AIRCRAFT ENGINES

SERVICE INSTRUCTION

DER DICHRINGE AN DEN SCHRAUBSTUTZEN DES ÖLKÜHLERS FÜR ROTAX® MOTOR TYPE 912 UND 914 (SERIE)

SI-912-011

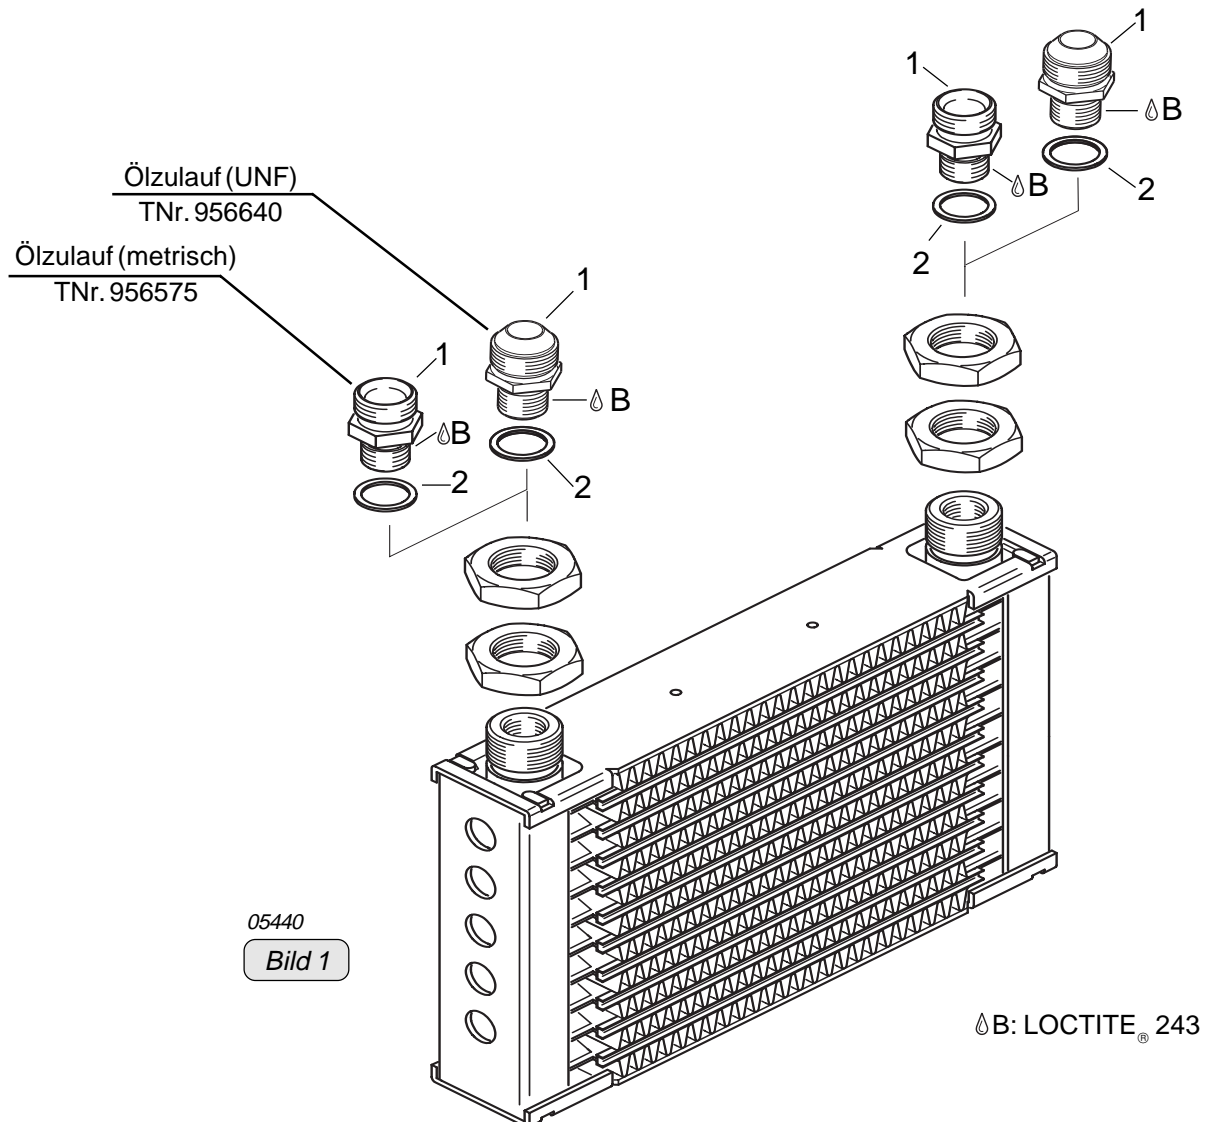
Aufgrund von Maßabweichungen an den Schraubstutzen kann es zu Undichtheiten an der Verbindungsstelle zum Ölkühler kommen.

Austausch der Dichtringe an den Schraubstutzen des Ölkühlers.

- Öl ablassen, falls erforderlich.
- Ölleitungen und Klemmen entsprechend den Angaben im Handbuch des Fluggeräteherstellers demontieren.
- Schraubstutzen (1) vom Ölkühler demontieren.
- Alle Teile reinigen.
- Sämtliche Teile einer Sichtkontrolle unterziehen.

- Bei Einbau des Schraubstutzens (1) TNr. 956575 (metrisch) oder TNr. 956640 (UNF) mit neuem Dichtring (2) ist das Sicherungsmittel **LOCTITE[®] 243** zu verwenden. Anzugsdrehmoment **35 Nm**.

Detail Dichtring neue Ausführung

Detail Dichtring alte Ausführung
